E.prot DVA - 2014 - 0007651 del 20/03/2014

**Spett.le Ministero dell'Ambiente
E della Tutela del Territorio e Del Mare
-Direzione generale per le valutazioni ambientali-
Viale Cristoforo Colombo , 44
00147 ROMA**

Ai sensi dell'art. 183 comma 4 del D. Lgs 163/2006, art. 34 comma 4 della legge n° 221/2012, Osservazioni relative alla valutazione di impatto ambientale intervento ANAS SPA "SS 106 Jonica con la SS 534 (km 365 +150) a Roseto Capo Spulico (KM 400 + 000) Megalotto 3"

Svincolo di Albidona: prog Definit in superficie lung 1155 m -prog Prelim 580 m in gallerie, 580 m fuori terra

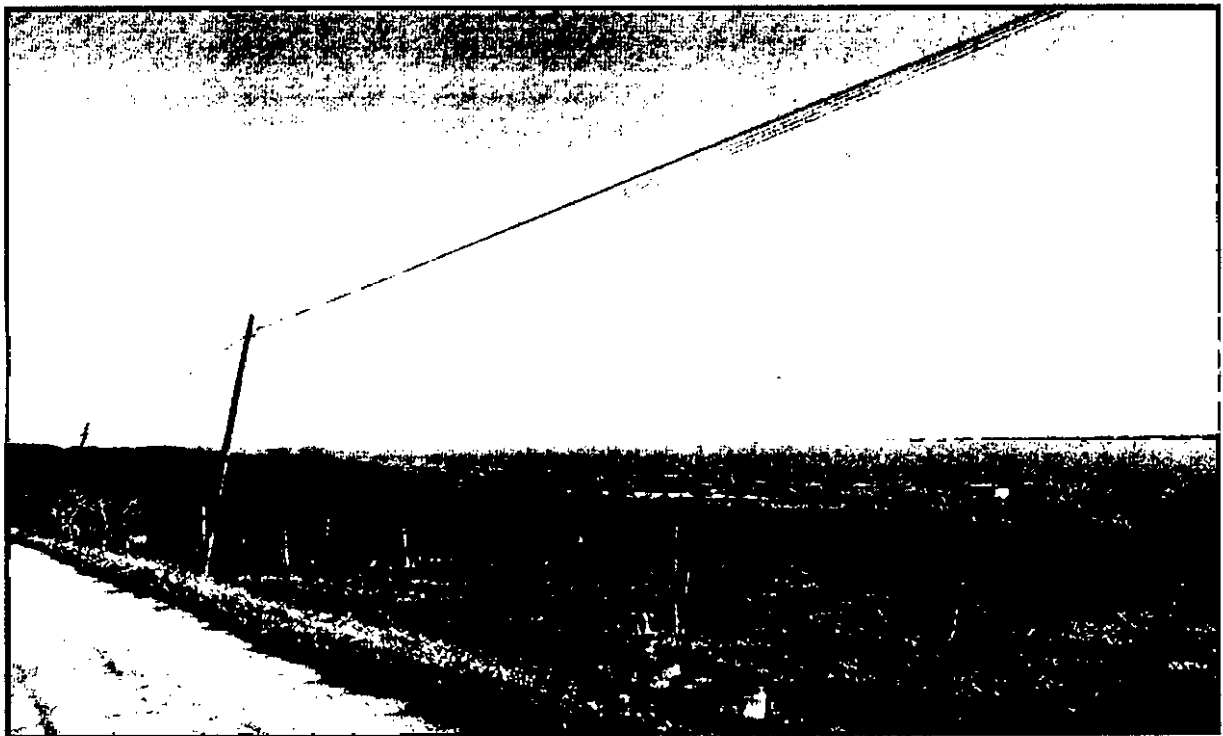
Rovitti: prog. Definitivo in superficie lunghezza 863 m -prog. Prelim. tutto in galleria
